OGGETTO: impianto di trattamento consortile di Basso Marino – progetto funzionale all'adeguamento e miglioramento in area adiacente a detto impianto – trasmissione nota del servizio provinciale del 05/05/2017 – prot. n. 10445.

**PROGETTO FUNZIONALE PER L'ADEGUAMENTO
E MIGLIORAMENTO DELL'ESISTENTE IMPIANTO CONSORTILE
DI TRATTAMENTO RIFIUTI DI BASSO MARINO**

CONTRODEDUZIONI ALLE OSSERVAZIONI

Tabella 2 - Distanza sorgente-ricettore

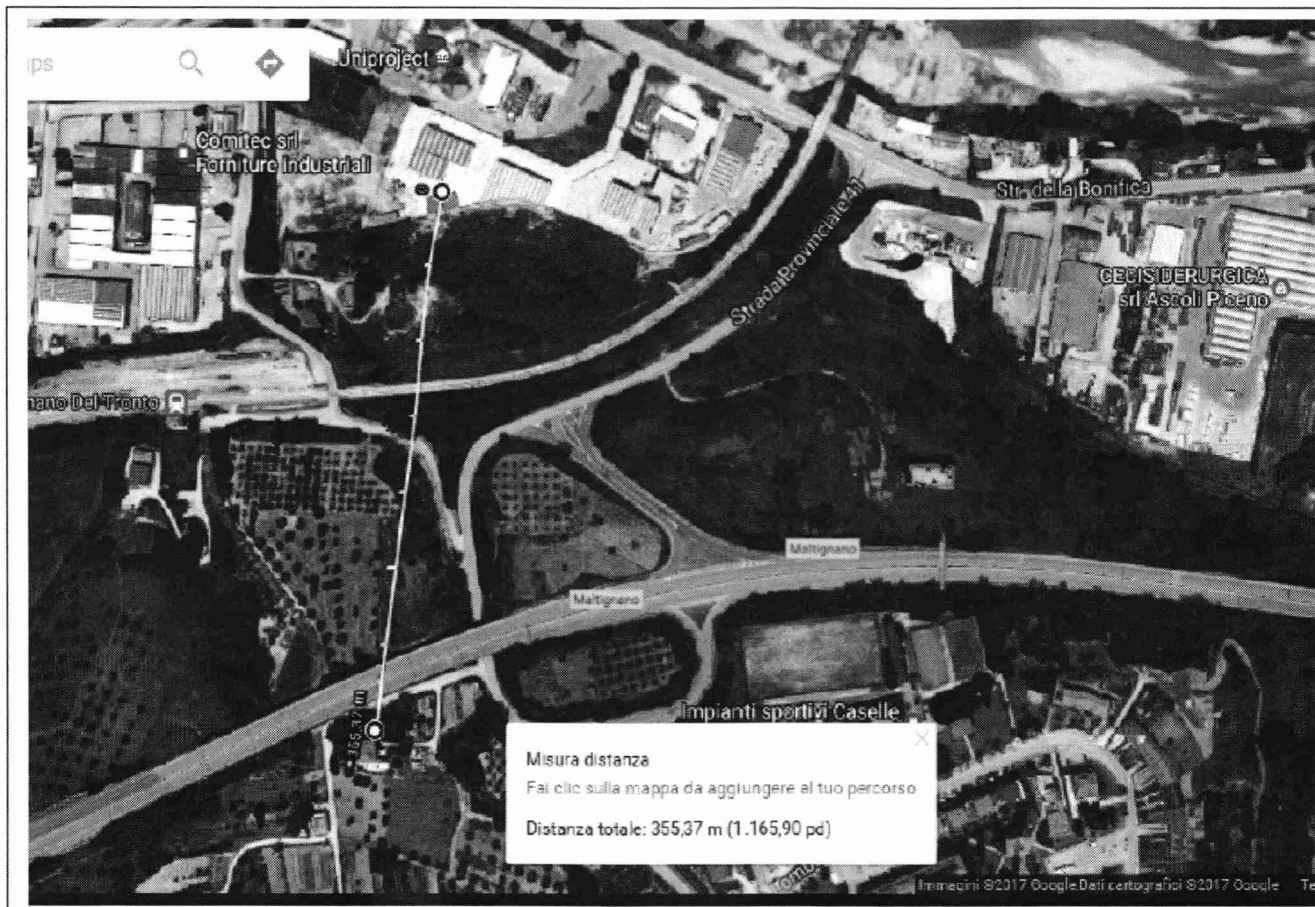
10. Studio delle distanze: la scelta dei ricettori è stata effettuata alla luce del seguente ragionamento, per la valutazione dell'inquinamento atmosferico, in casi simili (sorgenti principali con emissioni a terra o vicine al suolo) è generalmente sempre "sfavorito" l'edificio più vicino alla sorgente di disturbo che non abbia barriere ed ostacoli interposti, cioè che "vede" direttamente la sorgente. Per la scelta dei ricettori è fondamentale la conoscenza delle condizioni meteo diffusive che possono generare ai ricettori i maggiori valori di concentrazione degli inquinanti. Al fine di verificare i punti che direttamente "vedono" le sorgenti di inquinamento atmosferico, sono stati effettuati dei sopralluoghi specifici al fine di verificare le peggiori situazioni per l'impatto indotto.

L'intervento proposto non è conforme al punto 4.2 " Criteri di localizzazione per i nuovi impianti", di cui alla Deliberazione Amministrativa n. 284 del 15.12.1999 "Piano Regionale di Gestione dei Rifiuti Legge Regionale 28 ottobre 1999, n. 28, articolo 15" che prescrive la distanza minima di 500 metri in dai centri abitati. La frazione di Caselle di Maltignano, comprende asili nido e impianti sportivi e ricreativi, è situata la di fuori del centro abitato, la cui delimitazione, notoriamente, spetta ai Comuni, che la deliberano ai sensi dall'art. 4 del Codice della strada (sul punto Tar Calabria Catanzaro 8.3.2011 n. 341), o ai sensi dell'art. 17 della legge 6.8.1967 n. 765, per fini urbanistici e edilizi, con ha valore di regolamento (Tar Milano 9.3.2009 n. 1768).

Riguardo alle distanze misurate, le differenze riscontrate, dovute ad un differente punto all'interno dell'impianto preso come riferimento, non sono significative al fine di una corretta valutazione degli impatti.

Riguardo alla presunta "non conformità" dell'impianto al punto 4.2. "Criteri di localizzazione per i nuovi impianti", come già scritto al punto 4.4 dell'elaborato 4.0 "Studio di Impatto Ambientale rev1", si precisa che, dato che trattasi di impianto esistente con ampliamento

sotto-soglia (come da DGR 1600/2004), criteri per la localizzazione degli impianti riportati nel PRGR dovranno essere considerati solo al fine di impartire prescrizioni necessarie a mitigare eventuali criticità.
